## 新旧対照表

修正後	修正前	備考
<p>平成 2 4 年度「地層処分の安全審査に向けた評価手法等の整備」報告書（平成 2 5 年 3 月） 平成 2 5 年 3 月 3 1 日</p> <p>1. 序論 （修正無し）</p> <p>1.3 成果概要</p> <p>1.3.1 廃棄体・人工バリア材の性能評価モデルの整備 （修正無し）</p> <p>(2) 放射化金属の腐食モデルの作成 （修正無し）</p>	<p>平成 2 4 年度「地層処分の安全審査に向けた評価手法等の整備」報告書（平成 2 5 年 3 月） 平成 2 5 年 3 月 3 1 日</p> <p>1. 序論 （記載省略）</p> <p>1.3 成果概要</p> <p>1.3.1 廃棄体・人工バリア材の性能評価モデルの整備 （記載省略）</p> <p>(2) 放射化金属の腐食モデルの作成 （記載省略）</p>

図 1.3-6 三乗則に基づいて算出した 180°C及び 80°C～120°C (H23 年度に取得) のジルカロイの腐食速度定数のアレニウスプロット  
(修正無し)

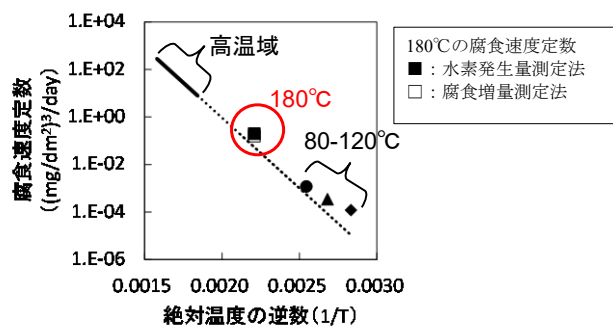
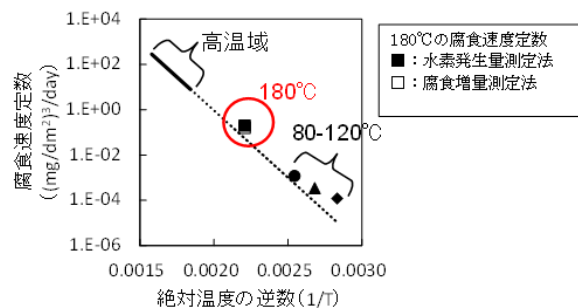
図の修正

表 2.3-2 試験に用いたジルカロイ試料の作成手順

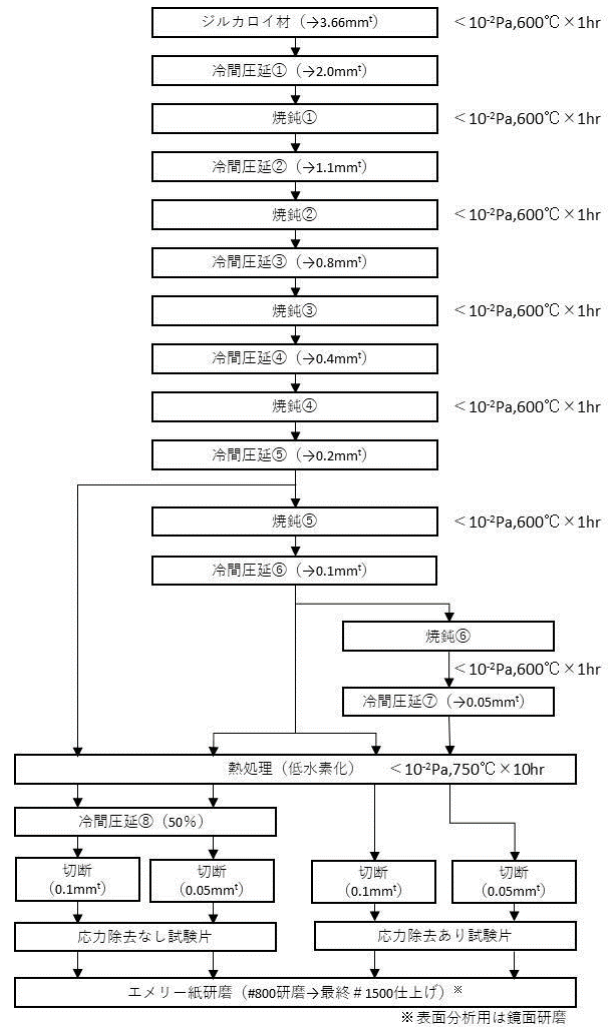
表の修正

図 2.3-4 180°C脱酸素条件で 121 日間腐食させたジルカロイ試料表面についての TEM 観察結果、TEM-電子線回折結果及び TEM-EDX 分析結果

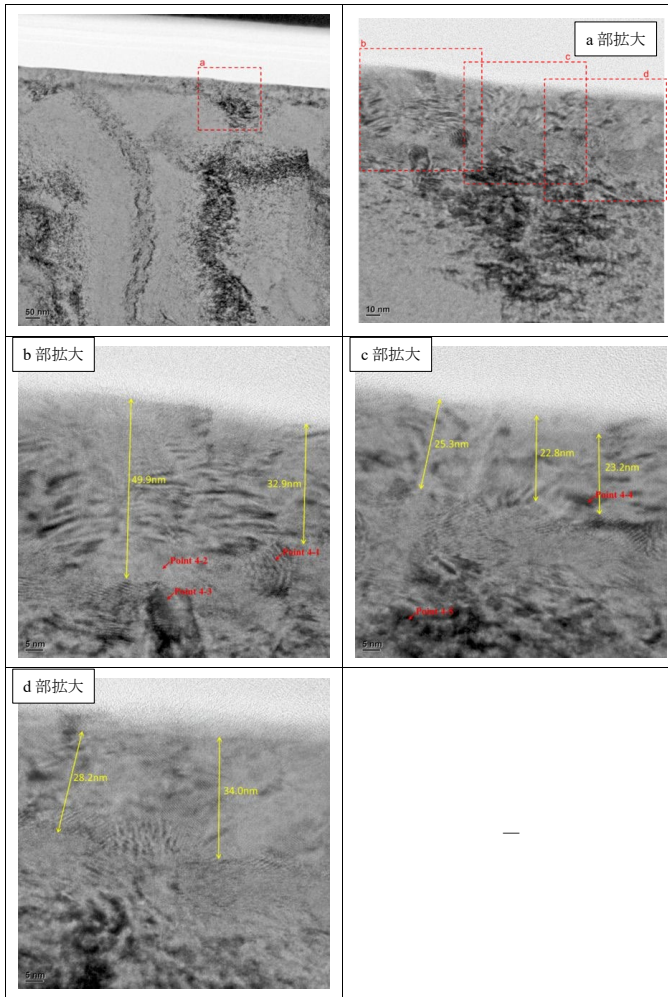
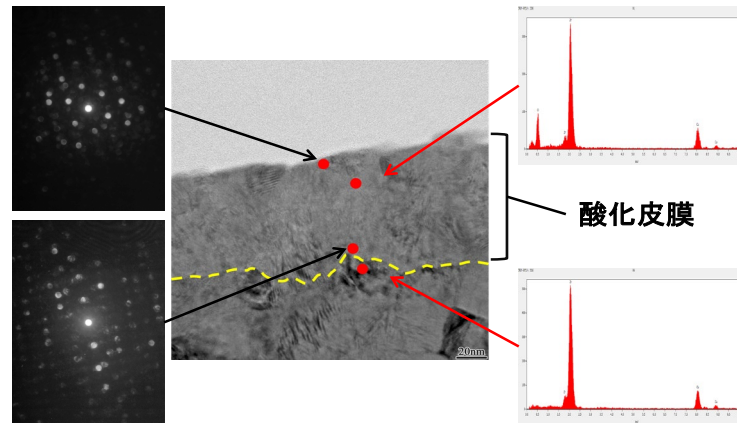
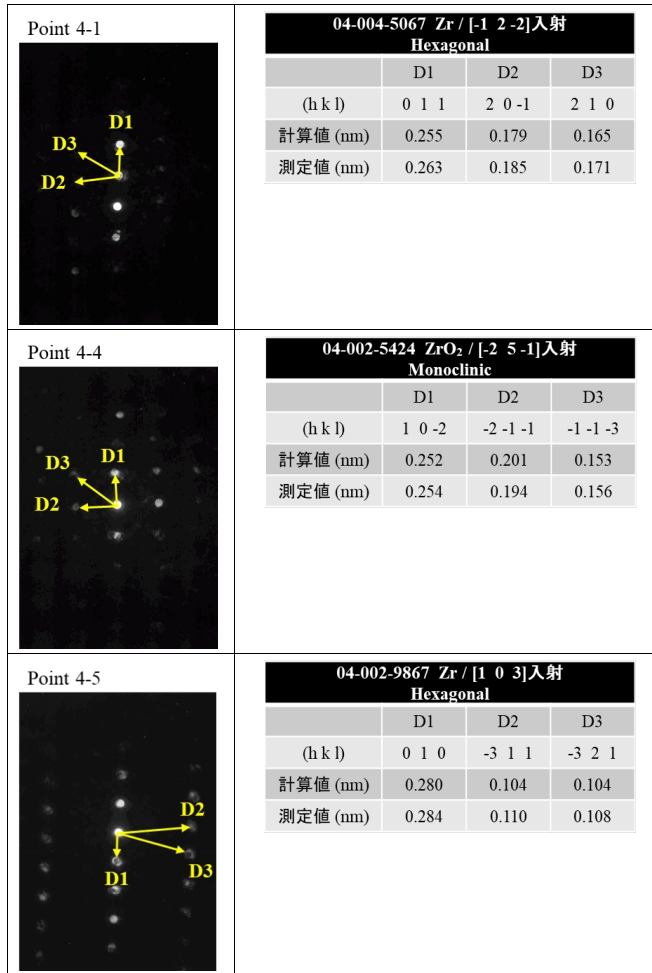
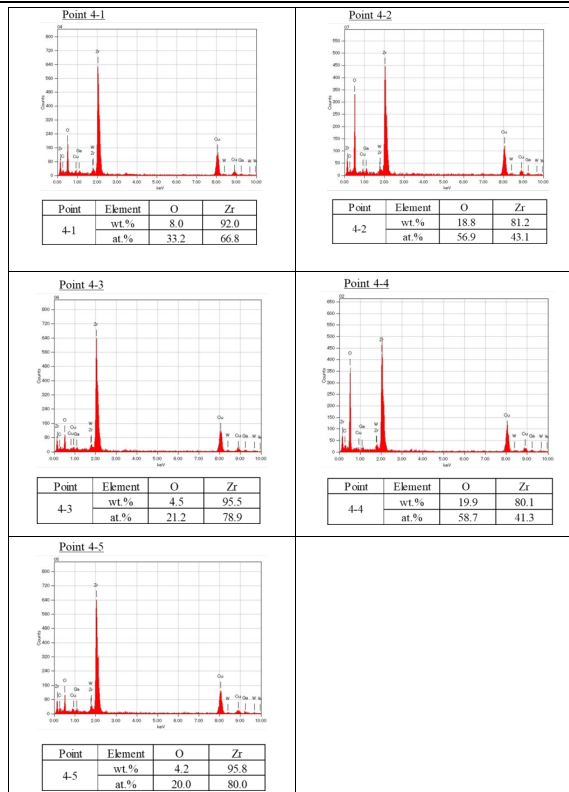
図の修正

図 2.3-4 180°C脱酸素条件で 81 日間腐食させたジルカロイ試料表面の写真と元素分析結果及び電子線回折結果 (左上) 酸化皮膜表面側の電子線回折写真、(左下) 酸化皮膜基盤側の電子線回折写真、(右上) 酸化皮膜の元素分析結果 (EDX 定性分析)、(右下) ジルカロイ基盤の元素分析結果 (EDX 定性分析)

図 2.3-5 (a) 水素発生量測定法と、(b) 腐食増量測定法による 180°Cの脱酸素条件でのジルカロイ試料の腐食深さ(腐食量)と時間の関係

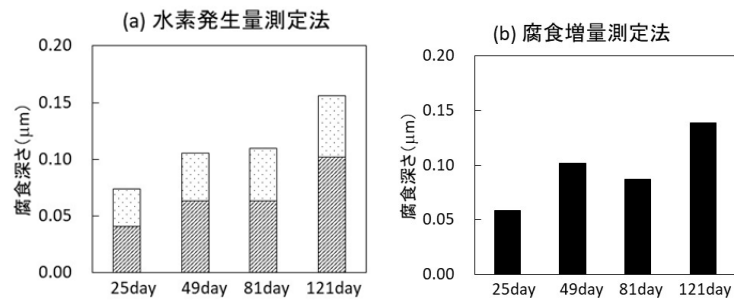
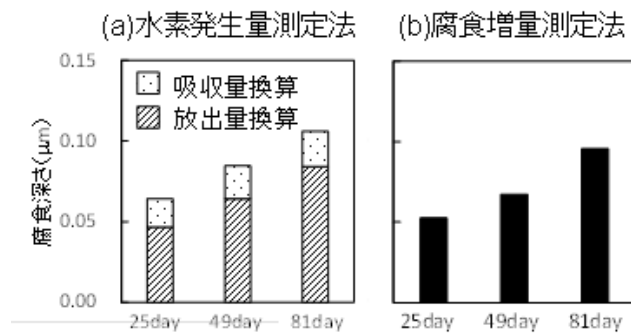
図の修正

図 2.3-6 180°C脱酸素条件下でのジルカロイ試料の腐食深さと腐食時間の立方根との関係

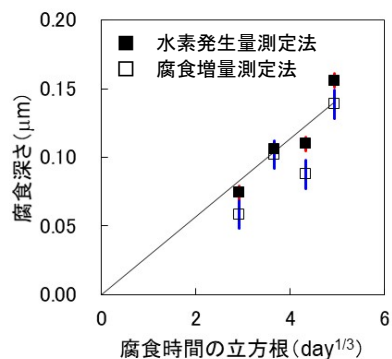
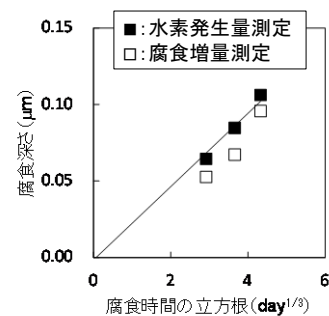
図 2.3-5(a),(b)に示した腐食深さと腐食時間の立方根との関係を図 2.3-6 に示す。同図には、各測定法に係る誤差範囲を示す。このうち、水素発生量測定法については水素ガス放出量の定量における水素ガス濃度の誤差に加えてジルカロイ試験片の表面積の誤差を考慮した。また、腐食増量測定法については重量測定における重量差の誤差に加えてジルカロイ試験片の表面積の誤差を考慮した。図 2.3-6 の水素発生量測定法から換算した腐食深さに着目すると、概ね原点を通る直線上に整理できることから、180°Cにおいても三乗則で整理可能であることがわかった。

図の修正

図 2.3-7 三乗則に基づいて算出した 80°C~120°C及び 180°C のジルカロイの腐食速度定数のアレニウスプロット

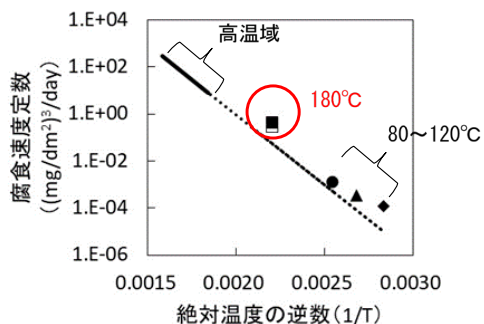
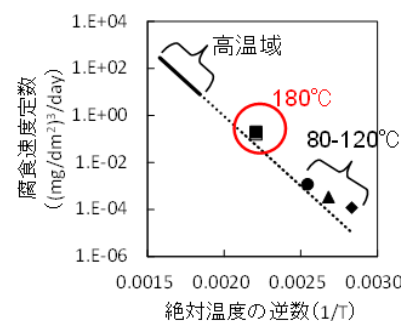
図の修正

図 2.3-8 80°C～120°Cまでの脱酸素条件での脱イオン水中及び80°Cの脱酸素条件でのNaCl溶液中におけるジルカロイ試料の腐食深さと腐食時間の立方根との関係

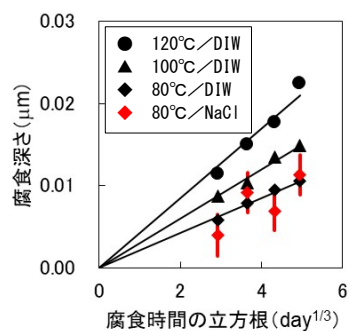
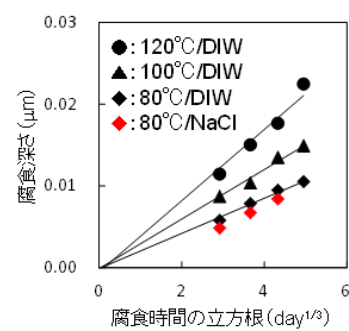
<p>2.3.2(1)に示した水素発生量測定法を用いて、80°Cの脱酸素条件において 1.0 mol/l の NaCl 溶液中でのジルカロイ試料の腐食試験を実施し腐食量を定量した。</p> <p>(2) 結果と考察</p> <p>水素発生量から換算した腐食深さと腐食時間の立方根との関係を図 2.3-8 に示す。<u>同図には、水素ガス放出量及び吸収水素量の定量に係る誤差を考慮した誤差範囲を示す。このうち、水素ガス放出量の定量に係る誤差については、水素ガス濃度の誤差に加えてジルカロイ試験片の表面積の誤差も考慮した。また、図 2.3-8 には、平成 23 年度に得られた脱酸素条件の脱イオン水中での腐食深さも併記している。</u></p> <p>図 2.3-8 より、<u>80°Cの脱酸素条件の脱イオン水中でのジルカロイの腐食量は、同じ温度の脱酸素条件の NaCl 溶液中での腐食量の誤差範囲内であり、塩分濃度 (Na イオン、塩化物イオン) は、温度ほどはジルカロイの腐食に有意な影響を及ぼさないことがわかった。</u></p>	<p>2.3.2(1)に示した水素発生量測定法を用いて、80°Cの脱酸素条件において 1.0 mol/l の NaCl 溶液中でのジルカロイ試料の腐食試験を実施し腐食量を定量した。</p> <p>(2) 結果と考察</p> <p>水素発生量から換算した腐食深さと腐食時間の立方根との関係を図 2.3-8 に示す。</p> <p>図 2.3-8 には、平成 23 年度に得られた脱酸素条件の脱イオン水中での腐食深さも併記している。</p> <p>図 2.3-8 より、塩分濃度 (Na イオン、塩化物イオン) は、温度ほどはジルカロイの腐食に影響を及ぼさないことがわかった。</p>	<p>追加</p> <p>追加</p>
---	--	---------------------

図の修正

図 2.3-9 80°C～120°Cまでの大気平衡条件（酸素あり）及び脱酸素条件（酸素なし）の脱イオン水中におけるジルカロイ試料の腐食深さと腐食時間の立方根との関係

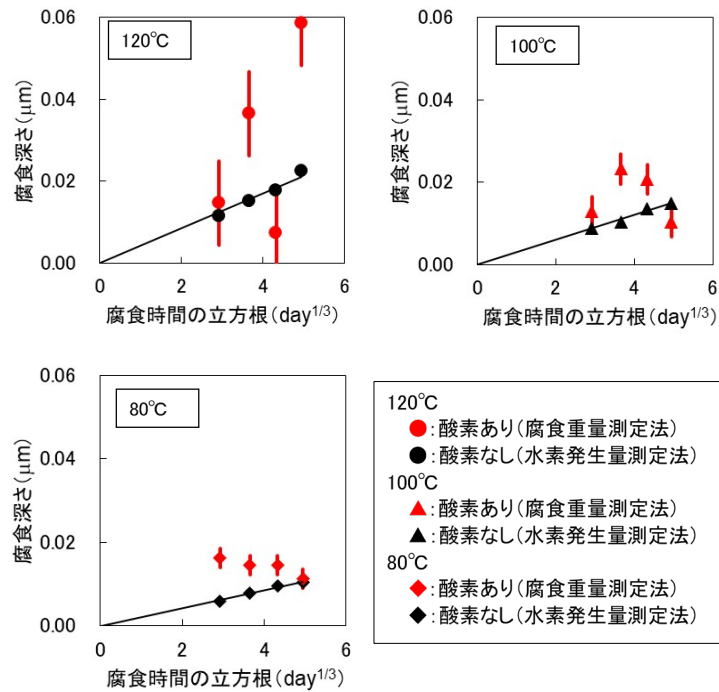
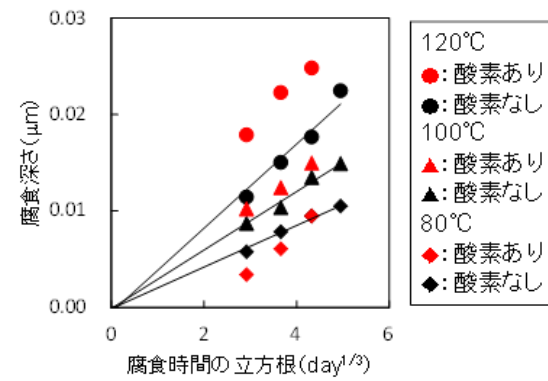
<p>(2) 結果と考察</p> <p><u>脱酸素条件 (酸素濃度<math>\leq 0.1</math> ppm) の脱イオン水中においては水素ガスが検出されたが、大気平衡条件 (酸素濃度約 20 vol%) では、80°C、100°C及び 120°Cの温度条件において水素ガス量は定量下限値以下 (<math>\leq 2.1 \times 10^{-3}</math> cm<sup>3</sup>) であった。このため、腐食重量測定法で得られたデータに基づきジルカロイ試料の腐食深さを算出した。</u></p> <p>各温度における大気平衡条件での腐食深さと腐食時間の立方根との関係を図 2.3-9 に示す。<u>同図には、重量測定に係る誤差を考慮した誤差範囲を示す。この重量測定に係る誤差については、重量差の誤差に加えてジルカロイ試験片の表面積の誤差も考慮した。また、図 2.3-9 には、平成 23 年度に水素発生量測定法により得られた脱酸素条件の脱イオン水中での腐食深さも併記している。図 2.3-9 より、いずれの温度においても、大気平衡条件では、脱酸素条件に比べてジルカロイの腐食深さが大きくなる傾向が認められるものの、平成 23 年度に得られた脱酸素条件のような腐食深さの時間依存性は認められない。また、80°C及び 100°Cの条件については温度依存性も認められない。</u></p>	<p>(2) 結果と考察</p> <p><u>いずれの温度においても、気相中への水素ガス発生量とジルカロイ試料への吸収水素量のいずれも検出下限以下であったため、腐食重量測定法で得られたデータに基づきジルカロイ試料の腐食深さを算出した。</u></p> <p>各温度における大気平衡条件での腐食深さと腐食時間の立方根との関係を図 2.3-9 に示す。</p> <p>図 2.3-9 には、平成 23 年度に得られた脱酸素条件の脱イオン水中での腐食深さも併記している。図 2.3-9 より、120°Cでは脱酸素条件に比べて大気平衡条件における腐食量が若干多いものの、80°Cと 100°Cではほぼ同じであることがわかる。</p>	<p>記載の 適正化</p> <p>追加</p> <p>記載の 適正化</p>

図の修正

図 2.3-10 80℃、100℃、120℃及び 180℃において、水素発生量測定法及び腐食重量測定法で得られたデータに基づくジルカロイ試料の腐食深さの関係

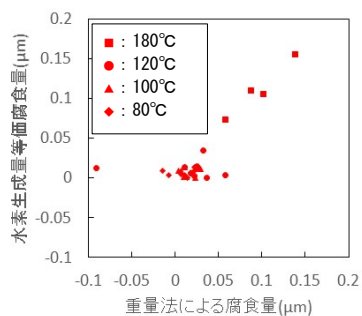
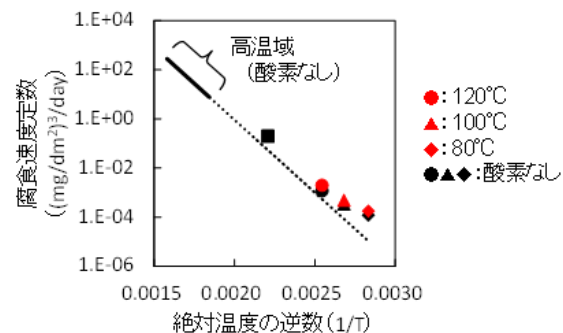
図 2.3-10 は、脱酸素条件の結果も含めた 80～180°Cまでの温度条件において、腐食重量測定法で得られたデータに基づくジルカロイ試料の腐食深さと、水素発生量測定法で得られたデータに基づく腐食深さとの関係を示す。図より、180°Cの条件にお

いては、腐食重量測定法から得られる腐食深さは水素発生量測定法の結果と良い相関性を示し、傾き約 1 の直線を形成しているが、180℃の条件に比べてジルカロイ試料の腐食量が少ない120℃以下の温度条件においては、腐食重量測定法による腐食深さの値は大きくばらついていることがわかる。このことから、ジルカロイの腐食量が少ない場合には、上述の重量差の誤差及びジルカロイ試験片の表面積の誤差として、ここで評価している以上に誤差が存在していることを示唆するものである。

以上のことから、本試験において腐食重量測定法により得られた結果からは、大気平衡条件におけるジルカロイの腐食メカニズムについての議論を行うことはできないものとする。

図の修正
